Ministerul Transporturilor - MT

## Ordinul nr. 1688/2015 pentru modificarea Regulamentului de semnalizare nr. 004, aprobat prin Ordinul ministrului transporturilor, construcțiilor și turismului nr. 1.482/2006

"Fig. 222 Semnale de fine de tren de marfă

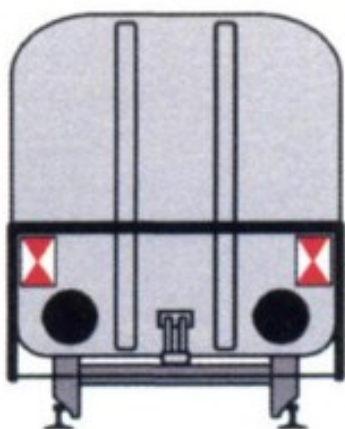
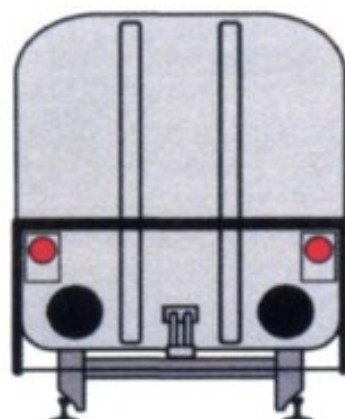
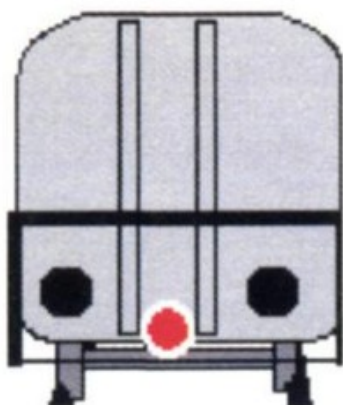
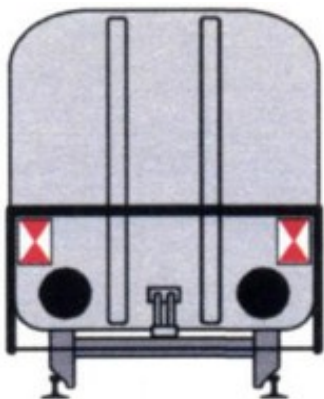
1. La articolul 168 alineatul (2) litera b "Semnale de «fine de tren»", **figura 222 "Semnale de fine de tren de marfă"** se modifică și va avea următorul cuprins:

- două plăci reflectorizante pe care sunt desenate triunghiuri albe (amplasate la dreapta și la stânga) și triunghiuri roșii (amplasate în partea de sus și de jos), precum și cupla de tracțiune pusă în cârligul de tracțiune, pentru trenurile internaționale de marfă care circulă pe căile ferate române, respectiv trenurile care traversează frontiera României cu un alt stat membru al Uniunii Europene (intră, ies, tranzitează)

- două lumini roșii permanente, precum și cupla de tracțiune pusă în cârligul de tracțiune, pentru trenurile internaționale de marfă care circulă pe căile ferate române, dacă statul membru al Uniunii Europene de unde provine trenul a notificat Comisia asupra acceptării acestei reguli de semnalizare pe rețeaua sa feroviară

- un disc de culoare roșie cu margine albă, reflectorizant, aplicat în cârligul de tracțiune peste cupla de tracțiune pusă în prealabil în cârligul de tracțiune

- două plăci reflectorizante pe care sunt desenate triunghiuri albe (amplasate la dreapta și la stânga) și triunghiuri roșii (amplasate în partea de sus și de jos), precum și cupla de tracțiune pusă în cârligul de tracțiune"
